## Programa de Ingeniería Geotécnica

Informe: LM-EIC-PIG-I-0013-2021

# Informe de revisión preliminar de deformaciones en la corona del talud del Proyecto Ampliación Ruta 32: desde el Puente Ricardo Saprissa al Barrio Socorro

Preparado por:  
Ing. Gustavo Adolfo Badilla Vargas, D.Sc.  
Programa de Ingeniería Geotécnica

Figura 3. Factores de seguridad obtenidos con el software SLIDE3 de la zona de estudio para una condición estática.

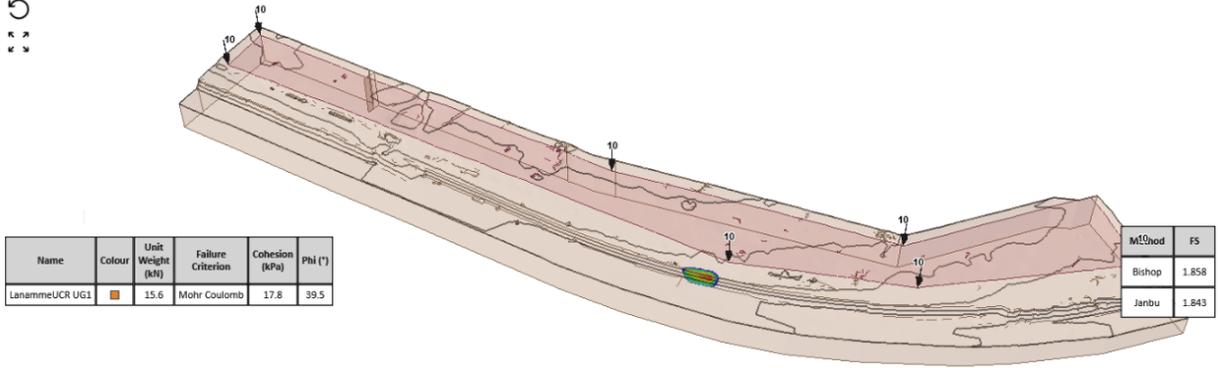
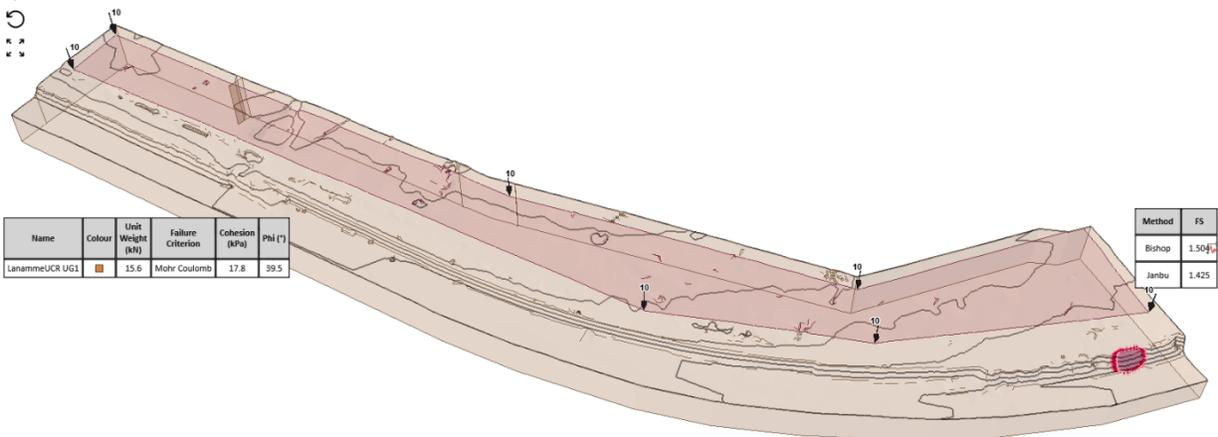
Cuando se compara este valor de FS=1,8 con las recomendaciones establecidas en el Código Geotécnico de Taludes y Laderas de Costa Rica (CGTLCR), donde se considera el riesgo de pérdidas humanas y el riesgo de daños económicos y ambientales, para lo cual en una condición media de riesgos es aceptable un valor de 1,4 (en condición estática) se puede decir que los resultados son favorables y que se cumple con los requisitos de estabilidad definidos por el CGTLCR.

Por su parte, en la Figura 4, se presentan los resultados cuando se considera la condición de sismo, utilizando el coeficiente pseudoestático de 0,20g definido en el CGTLCR, se obtuvieron factores de seguridad mayores 1,4 valores que son superiores al valor aceptable FS=1,05 del CGTLCR para las condiciones pseudoestáticas con una condición media de riesgos de pérdidas humanas y riesgo de daños económicos y ambientales.

Es importante mencionar que, en ambos casos, los factores de seguridad cumplen con los requisitos de estabilidad definidos en el CGTLCR, teniendo en consideración que estos análisis no están considerando la colocación de ninguna actividad de estabilización de los taludes, como la recomendada en el informe “e-16-2020: Diseño geotécnico de muro reforzado con anclajes pasivos, ampliación de la vía R.32 desde el final del puente sobre el río Virilla a restaurante Doña Lela”.

Así pues, la diferencia en los valores de los Factores de Seguridad obtenidos en este informe con respecto a los reportado en el informe e-16-2020, se deben principalmente a las diferencias en el orden de magnitud de los valores establecidos para los parámetros geomecánicos (cohesión y ángulo de fricción).

Por otro lado, es importante notar, que cuando se comparan las Figuras 3 y 4, la ubicación del talud con factores de seguridad más bajo es diferente, lo cual permite evidenciar una de las principales ventajas del análisis tridimensional, donde la topografía, las propiedades de los materiales y las condiciones de carga, hacen difícil que el ingeniero geotécnico prediga la ubicación de la superficie de falla más crítica, y con esta metodología es posible establecer las zonas de debilidad sin recurrir a la simplificación del análisis de secciones críticas.

Figura 5. Secciones transversales analizadas con el software SLIDE3 de la zona de estudio para una condición estática.

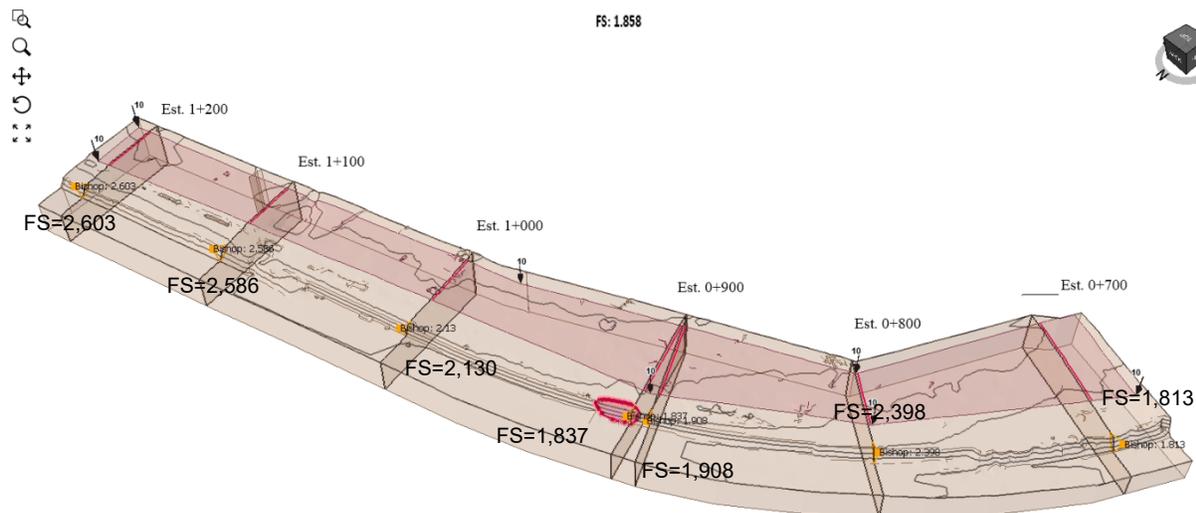
Fueron analizadas secciones transversales a cada 100 metros entre los estacionamientos 0+700 – 1+200. Como se observa en la Figura 5, nuevamente los factores de seguridad obtenidos cumplen con los requisitos de estabilidad definidos en el CGTLCR aunque no se hayan considerado actividades de estabilización de los taludes.

Es importante destacar, tal y como se mencionó en el informe LM-PIG-10-2021, que las secciones transversales observadas en sitio, entre los estacionamientos 0+700 hasta 1+200, tienen configuraciones topográficas diferentes a las secciones consideradas en los diseños presentados en el informe e-16-2020. Esto es, el talud derecho no presenta el cambio de pendiente supuesto para los diseños, tal y como se observa en las Figuras 6 a 11, como se había supuesto en las secciones analizadas en el informe e-16-2020.

Adicionalmente, tal y como se muestra en estas mismas figuras, se hace la suposición de las sobrecargas debido a las edificaciones o zonas residenciales ubicadas en las cercanías de la corona del talud considerando una sobrecarga vertical uniforme de 10 kPa aplicadas en la parte alta del talud. En

todos los casos, los resultados de los factores de seguridad son favorables y cumplen con los requisitos de estabilidad definidos por el CGTLCR sin la necesidad de la implementación de medidas adicionales para mejorar la estabilidad de los taludes.

Figura 13. Sección transversal con inclinación de 70° y propiedades geotécnicas de la estación 1+200.

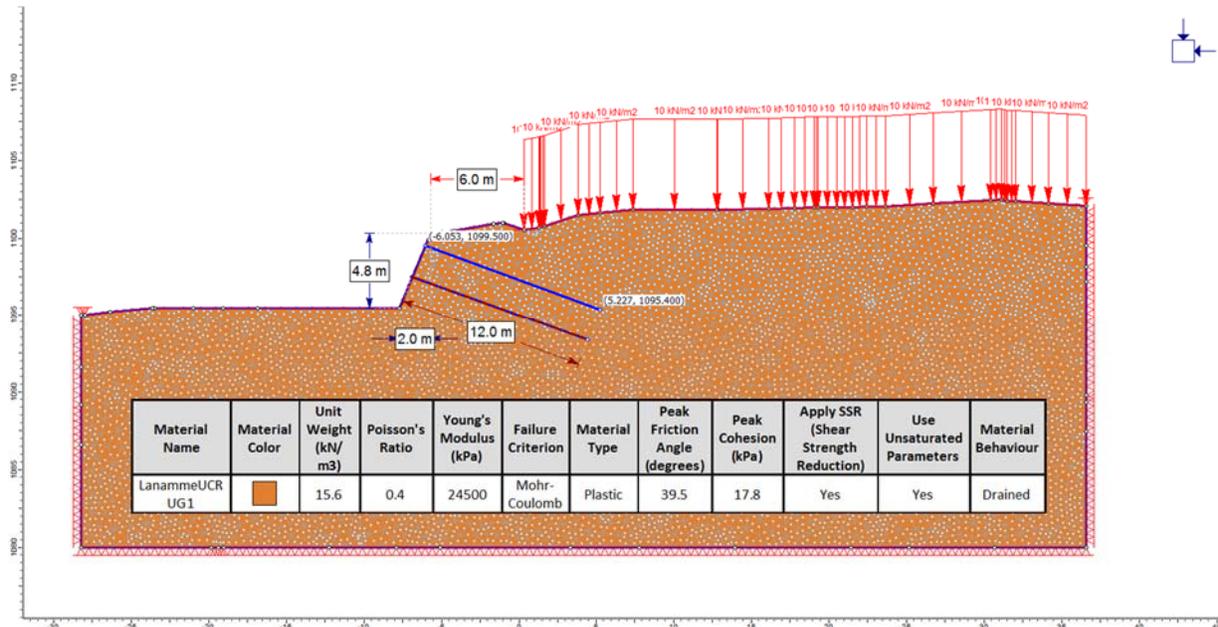
En el caso de los pernos, se consideró la solución propuesta por el diseño de HSOLIS que consiste en pernos pasivos de 12 m e inclinación de 20° con respecto a la horizontal, con varillas #8 grado 60, con una resistencia a la fluencia de 214 kN, y un módulo de elasticidad de  $2 \times 10^8$  kPa. En el caso del sismo, se asume un coeficiente pseudoestático de 0,20 g definido en el CGTLCR. Finalmente, en el caso de la precipitación se considera un flujo transitorio de lluvia correspondiente a un evento extremo de precipitación con una intensidad de 14,58 mm/hr, por un periodo de duración de 24 horas.

La [Figura 13](#) muestra la sección transversal con la inclinación de 70° y los pernos pasivos del diseño propuesto por HSOLIS. Por su parte, la [Figura 14](#) muestra la sección transversal con la inclinación de 45° y los pernos pasivos. Como se puede notar, con la inclinación de 45°, la presencia de las casas se encuentra más próximo de la corona del talud.

Figura 16. Ejemplo de deformaciones totales para la sección transversal con inclinación de 70° (Escenario 4).

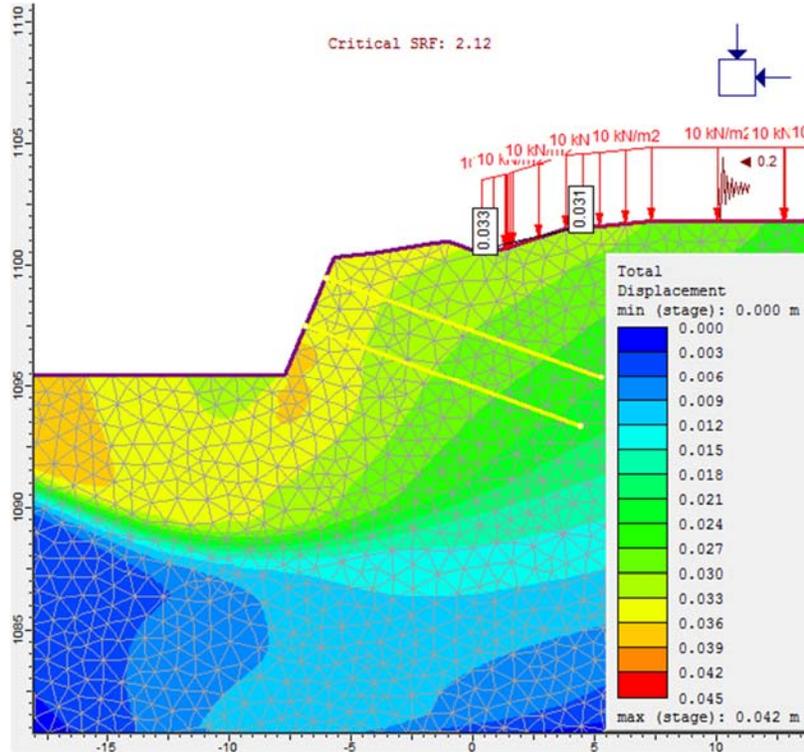
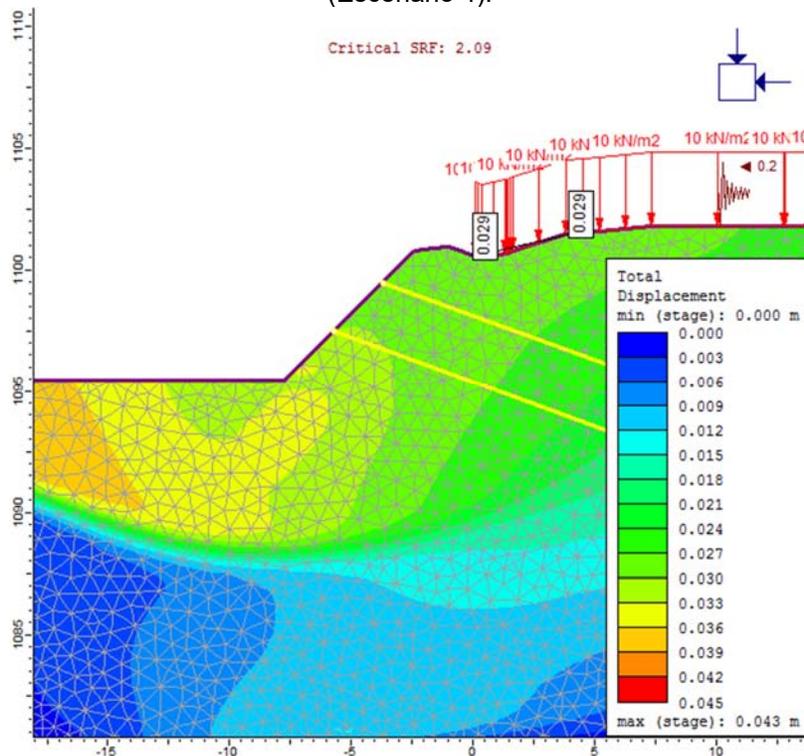
La **Tabla 2**, muestra los valores de las deformaciones horizontales, verticales y totales obtenidos de las simulaciones realizadas. Estos valores fueron determinados con una separación de 3,9 m. Inicialmente, como se puede observar, en todos los casos, los resultados de los factores de seguridad son favorables y cumplen con los requisitos de estabilidad definidos por el CGTLCR. Además, se puede notar que los valores de los factores de seguridad aumentan con el cambio de inclinación de 70° para 45°, lo cual desde el punto de vista de los análisis de equilibrio límite y del método de elementos finitos, es un resultado esperado ya que una inclinación más próxima de la línea horizontal, representa desde el punto de estabilidad al deslizamiento una condición más estable y segura. Sin embargo, es importante resaltar que, desde el punto de vista de deformabilidad, tanto las deformaciones horizontales, verticales y totales fueron mayores para la inclinación de 45°, lo cual se puede deber al hecho de que la presencia de las casas se encuentra más próximas de la corona del talud.

Cuando se comparan estos valores con los mostrados en la [Tabla 4](#), en general no se esperan daños importantes en las estructuras cercanas a la corona del talud. A excepción del escenario 3, del talud con la inclinación de 70° el cual involucra la acción del sismo y, los escenarios 2 y 6 del talud con la inclinación de 45°, donde se podrían presentar fisuras en los repellos, ya que los valores superan los 0,0039 m recomendados por el CCCR.

Cuando se comparan estos valores con los mostrados en la [Tabla 5](#), en general no se esperan daños importantes en las estructuras cercanas a la corona del talud. A excepción del escenario 3, del talud con la inclinación de 70° el cual involucra la acción del sismo y, los escenarios 2, 3 y 6 del talud con la inclinación de 45°, donde se podrían presentar fisuras en los repellos, ya que los valores superan los 0,0008 m recomendados por el CCCR. Por su parte, tanto en el talud con la inclinación de 70° y el escenario 3, como en el talud con la inclinación de 45° y el escenario 6, los asentamientos diferenciales totales superan ligeramente la deformación admisible recomendada por el CCCR de 0,0020 m para los marcos de concreto reforzado.
